CAUSE TARIFAIRE 2020  
D'HYDRO-QUÉBEC TRANSPORT  
Partie portant sur le « *coût maximal remboursable par HQT pour les réseaux collecteurs de raccordement des centrales photovoltaïques* »

**LE COÛT MAXIMAL REMBOURSABLE PAR HYDRO-QUÉBEC TRANSPORT (HQT) POUR LES  
RÉSEAUX COLLECTEURS DE RACCORDEMENT DES CENTRALES PHOTOVOLTAÏQUES**

**MÉMOIRE**

Le 16 janvier 2020

Tableau 3 : Coût estimé du réseau collecteur

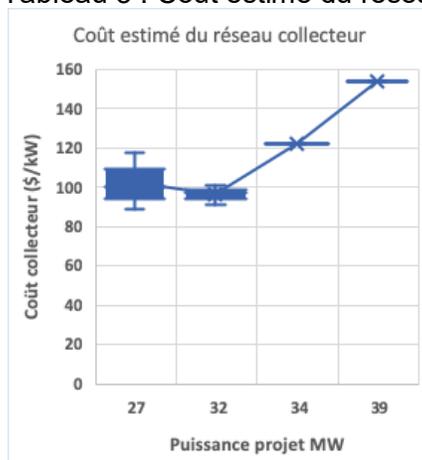
De l'étude sommaire menée par l'HQIESP et décrite plus haut, nous constatons que le montant estimé par kW du coût du réseau collecteur est très variable pour les mêmes puissances de projet mais, qu'en général, **d'une part, à partir de 30 MW, plus la puissance du projet est élevée, plus le coût du collecteur par kW est élevé.**

Par contre, et selon les arguments apportés par l'étude, nous constatons aussi **qu'en dessous de 25 MW, le coût de du collecteur par kW augmente également et pourrait même être assez important pour les projets sous les 10 MW.** Ainsi nous constatons qu'alors que les projets autour de 30 MW auraient un coût de réseau collecteur d'environ 100 \$/kW, le montant maximal de contribution de 141\$/kW proposé par le Transporteur serait dû au coût du réseau collecteur du projet 217R de 2.5 MW qu'il indique comme étant de cet ordre (Pièce B-0026, page 15).

**Il s'agit donc d'une courbe, conceptuellement, en forme de U.**

Alors que nous partageons la préoccupation du Transporteur, qui se dit favorable aux plus petits parcs solaires, exprimée dans ce même document B-0026 à la page 14, et que nous secondons la demande de la Régie, [dans sa lettre A-0008 du 9 octobre 2019](#), invitant le Transporteur à donner un signal favorable aux promoteurs de plus petites centrales nous croyons qu'un montant différent pour les petites centrales photovoltaïques pourraient être justifié.
